Anlage 2: Information des Abwasserbetriebs Troisdorf über die geplante Stellungnahme im Rahmen des Regionalplanverfahrens

Im Rahmen des Regionalplanverfahrens möchten wir zum Entwurf des Regionalplans Köln wie folgt Stellung nehmen:

Abbildung 1: Erläuterungskarte F 10: Rückgewinnbare und zukünftige Überschwemmungsbereiche (Kartengrundlage Bezirksregierung Köln verändert durch Abwasserbetrieb Troisdorf)

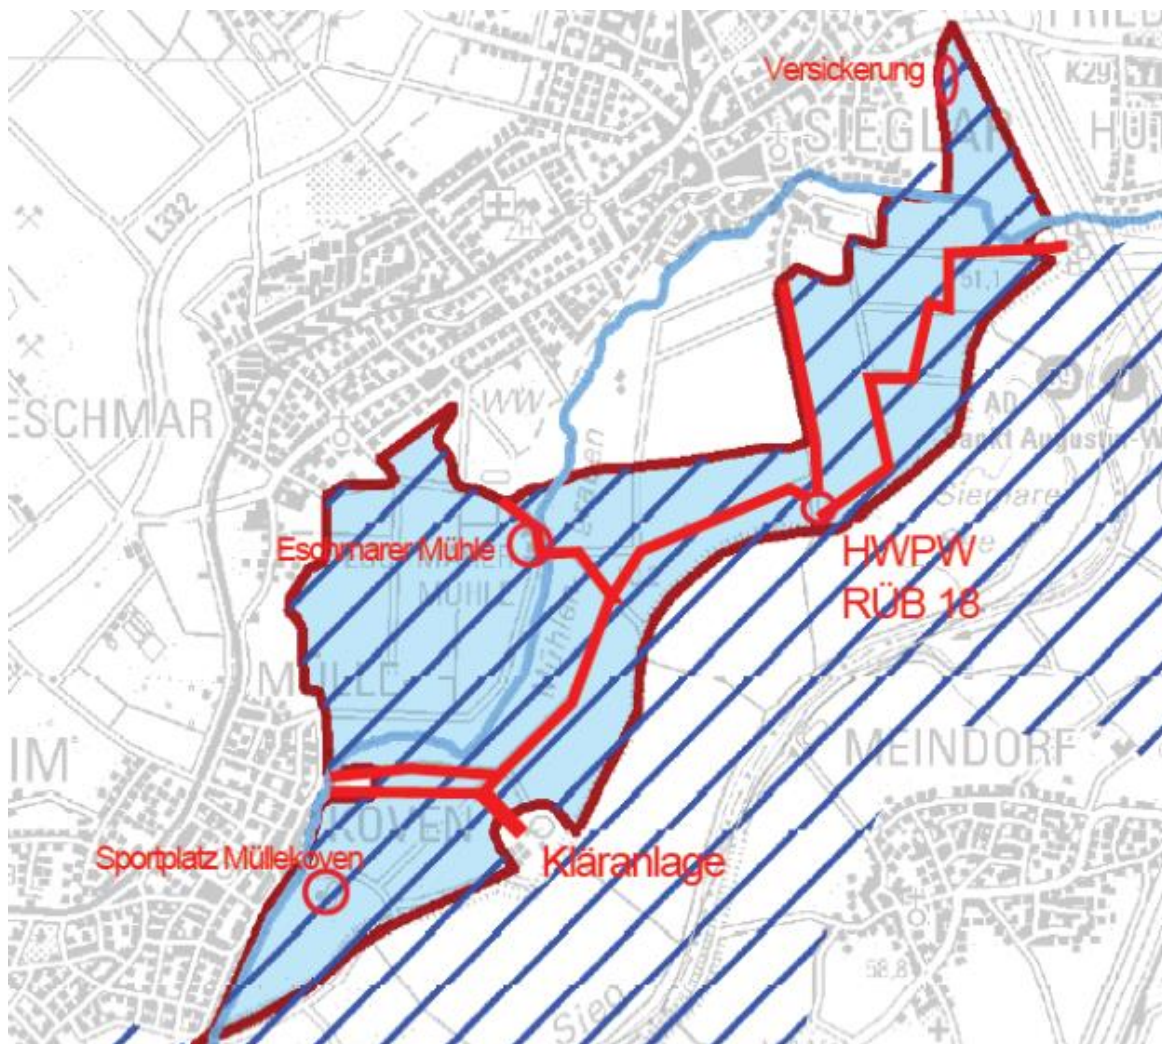
Wir weisen darauf hin, dass in dem in der Erläuterungskarte A3 (F10) eingetragenen „Rückgewinnbaren Überschwemmungsbereich“ ober- und unterirdischen Abwasseranlagen liegen. Zwischen dem bebauten Bereich der Ortsteile Sieglar, Eschmar und Bergheim und dem Siegdeich befinden sich Kanäle, die das Abwasser der einzelnen Einzugsgebiete zur Kläranlage Mülleken leiten, sowie ein Regenüberlaufbecken mit dazugehörigem Hochwasserpumpwerk. Diese Anlagen sind für eine funktionsfähige Entwässerung Troisdorfs zwingend erforderlich.

Im Bereich zwischen der Autobahn A59 und Sieglar wird darüber hinaus zurzeit ein Versickerungsbecken erstellt.

Des Weiteren liegen der Sportplatz Mülleken und die Eschmarer Mühle in dem rückgewinnbaren Überschwemmungsbereich (siehe Planausschnitt).
